## Cinghie poli-V modificate

Ingrandimento dei diversi profili

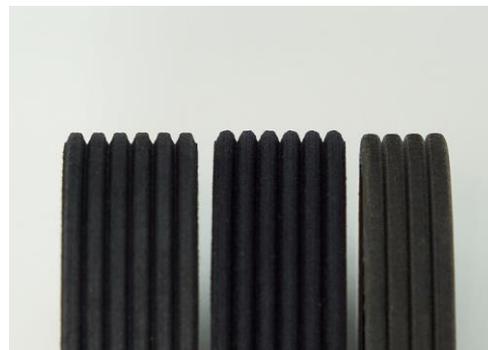
Le cinghie poli-V fornite presentano differenze ottiche e tattili rispetto alle cinghie poli-V usate comunemente. Questo è dovuto a una diversa struttura della superficie di scorrimento.

Difficilmente riconoscibili a occhio nudo:  
i tipi di profili modificati

Si tratta di modifiche adottate dal primo equipaggiamento o introdotte per motivi legati alla produzione. L'obiettivo è quello di ottenere uno sviluppo di rumore ottimale e/o di migliorare ulteriormente la durata.

Le cinghie modificate possono essere impiegate senza limitazioni per le applicazioni nei veicoli ai quali sono associate nel catalogo. La nuova versione non ha svantaggi in termini di prestazioni, nonostante le differenze ottiche.
